**Modulo per la presentazione delle osservazioni per i piani/programmi/progetti sottoposti a procedimenti di valutazione ambientale di competenza statale**

**Oggetto: Codice procedura 10847 - Costruzione ed esercizio di un impianto di produzione di energia elettrica da fonte eolica "FIORA" di potenza nominale pari a 52,8 MW, da realizzarsi nel comune di Manciano (GR) e delle opere ed infrastrutture connesse**

**ALLEGATO n1 OSSERVAZIONI IMPIANTO EOLICO INDUSTRIALE "FIORA" COMPOSTO da n. 4 immagini e 4 pagine.**

**IMMAGINE n. 2 CUMULO IMPIANTI EOLICI nel BACINO VISIVO TERRITORIO di MANCIANO e di MONTALTO di CASTRO.**

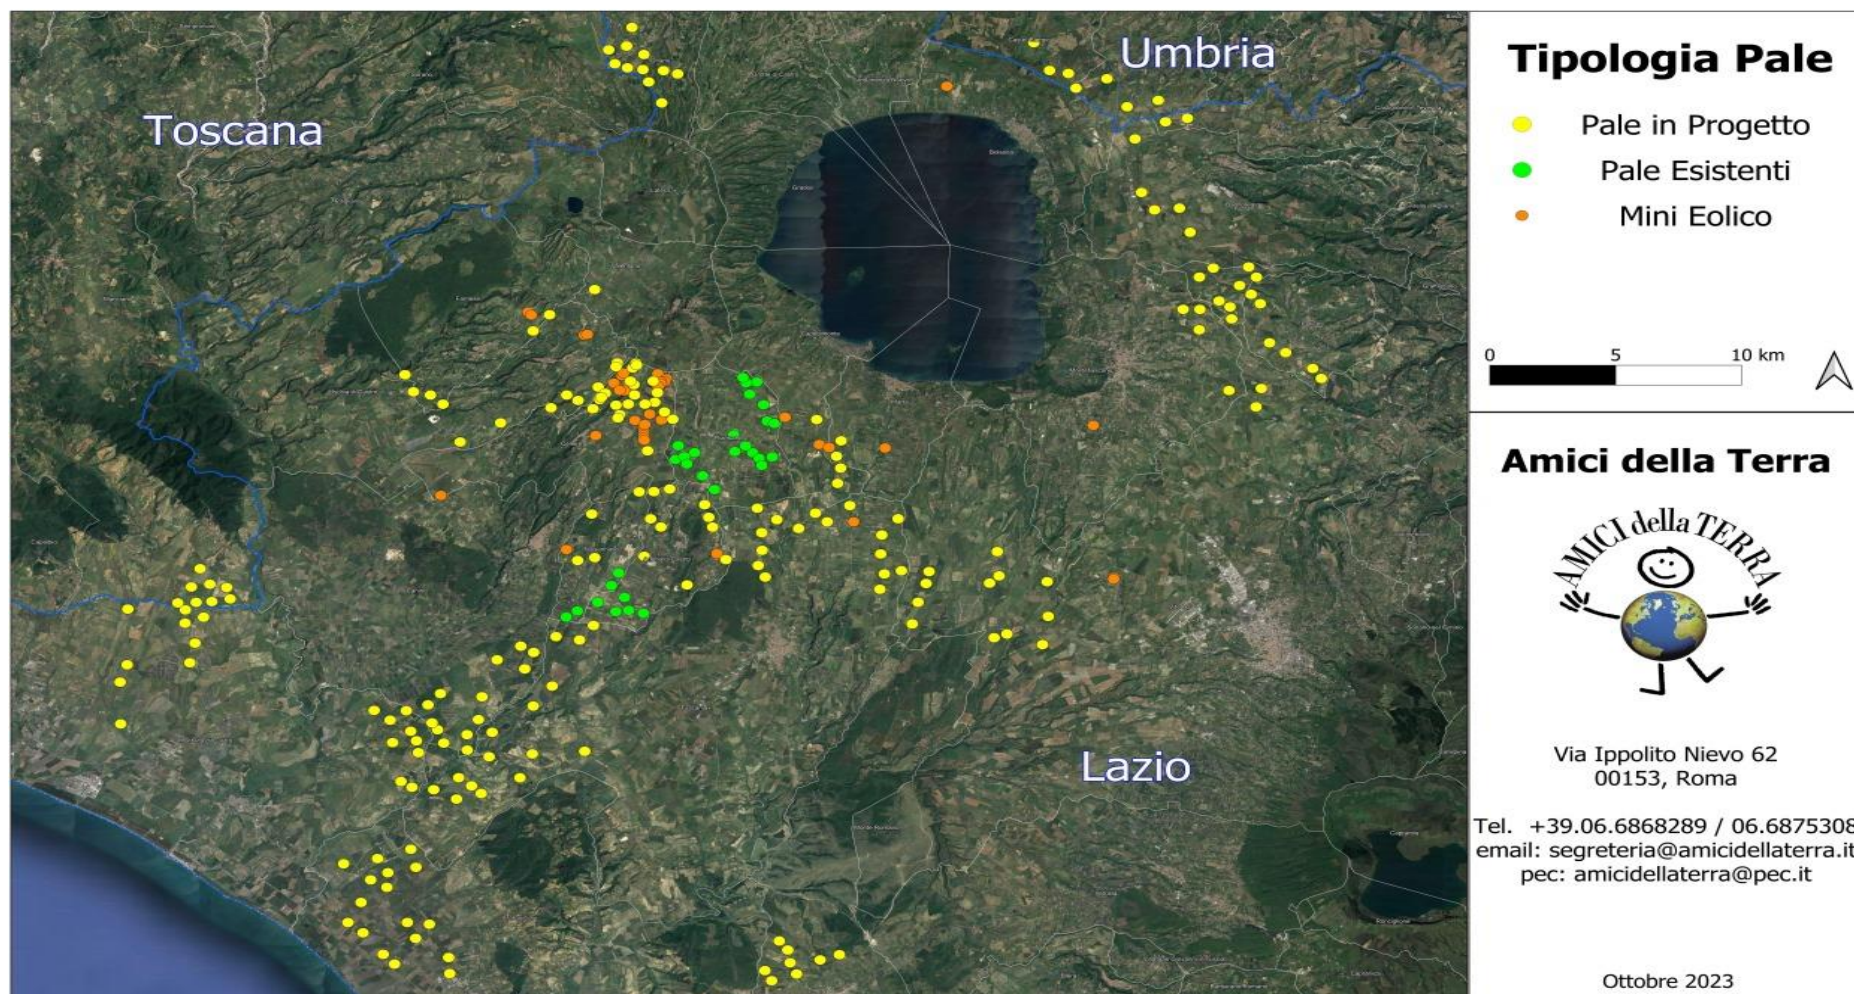
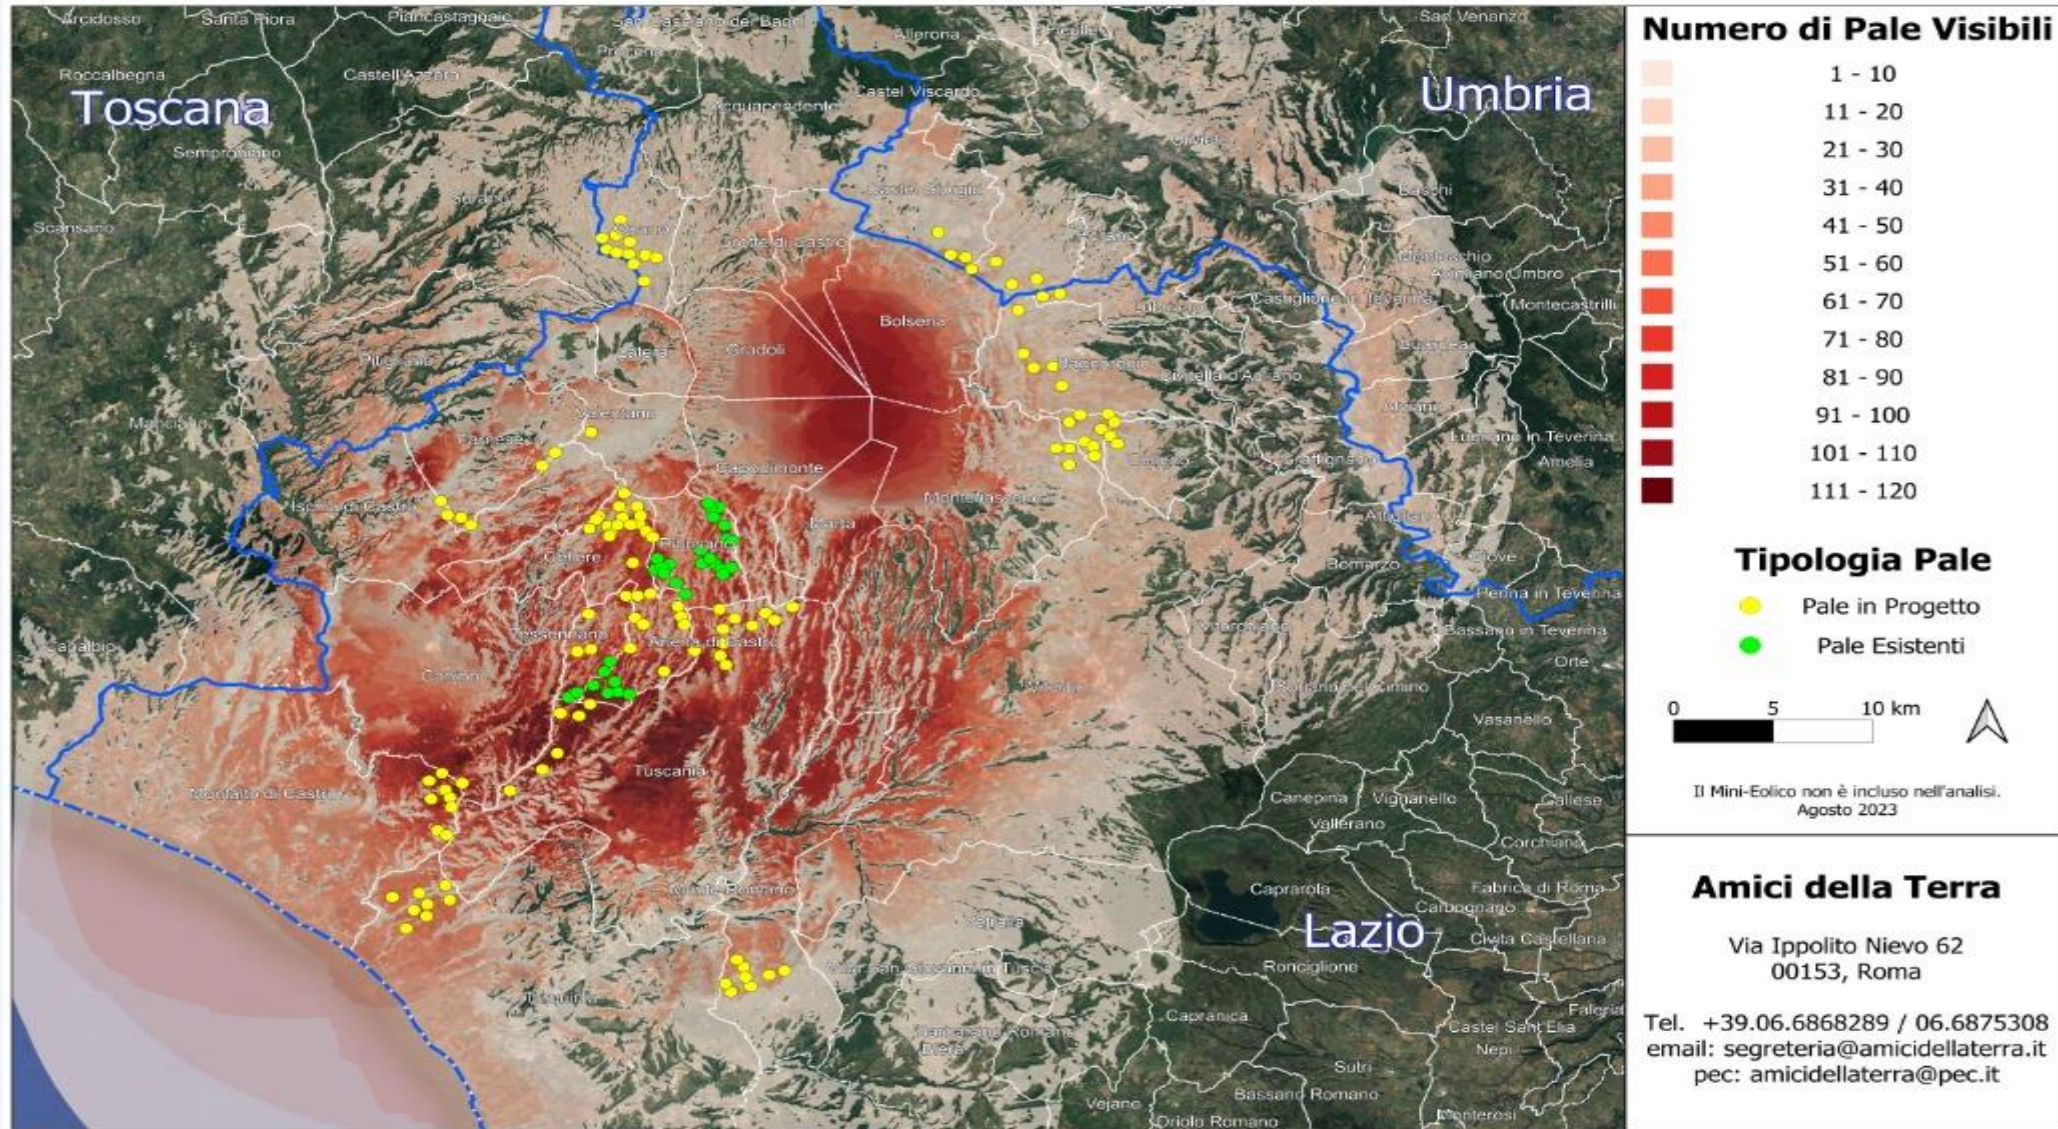
**3) OSSERVAZIONE: CUMULO e SATURAZIONE IMPIANTI FER NELLA PROVINCIA di VITERBO, IN PARTICOLARE NEL COMUNE DI MONTALTO DI CASTRO E NELLA ZONA A CONFINE CON IL COMUNE di MANCIANO che SI TROVANO NELLO STESSO BACINO VISIVO.**

La zona in cui in cui è stato progettato l'eolico Fiora è già occupata da diversi centinaia di ettari di impianti fotovoltaici già esistenti e in procedura VIA al Mase e alla Regione Lazio così come da diversi progetti di impianti eolici industriali ( vedi Allegato Osservazioni immagini nn. 2,3 e 4. L'impianto eolico Fiora, pur trovandosi in Toscana ma nello stesso bacino visivo del territorio limitrofo laziale ed a poche centinaia di metri da una zona già estremamente satura del Lazio, andrebbe ad appesantire una situazione già *critica per la sostenibilità ambientale*.
